**EXTRAIT DU REGISTRE DES DÉLIBÉRATIONS  
DU CONSEIL MUNICIPAL  
SÉANCE DU 13 MARS 2025**

<b>Délibération n°10</b> Avis de la commune de Viry-Chatillon sur le projet de Plan Local d'Urbanisme intercommunal arrêté par l'EPT Grand-Orly Seine Bièvre	<b>Vote :</b> Unanimité
---	----------------------------

**Liste des observations/demandes de modifications sur le projet de PLUi Grand-Orly Seine Bièvre**

*Protections paysagères : Nord suppressions (croix noires)  
(Parcelles, bords de Seine, Parc des sports et piscine)*

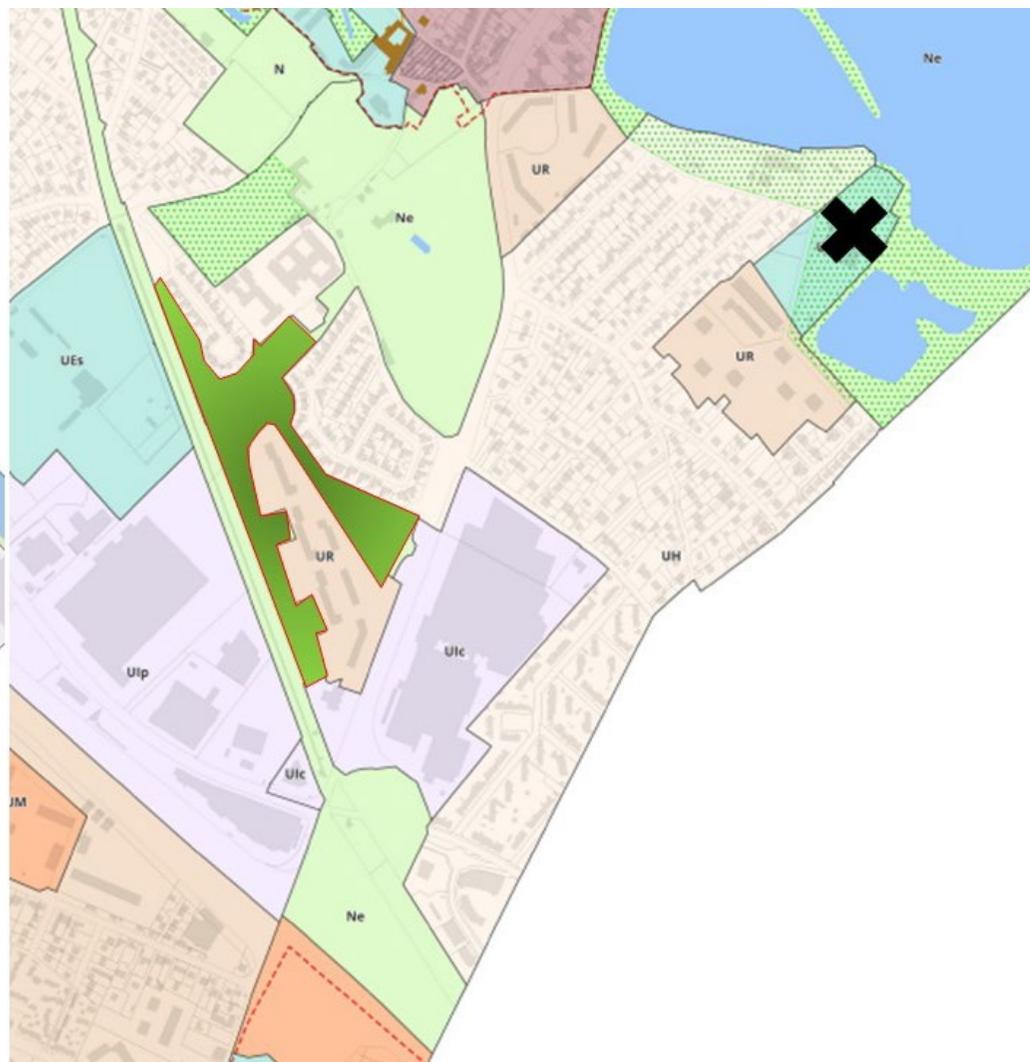
PLAN DE ZONAGE PRESCRIPTIONS NORD	Supprimer l'espace paysager à protéger sur le Parc des sports Henri Longuet	Protection mise à tort sur des terrains de sport (piste d'athlétisme, terrains, de foot ou tennis, patinoire, ...)	
	PLAN DE ZONAGE PRESCRIPTIONS NORD	Supprimer l'espace paysager à protéger sur la piscine des Lacs	Protection mise à tort sur la piscine (bassins intérieurs et extérieurs)

*Sud : suppression parcelle Piscine (croix noir) et ajout (surface verte bordée de rouge)*
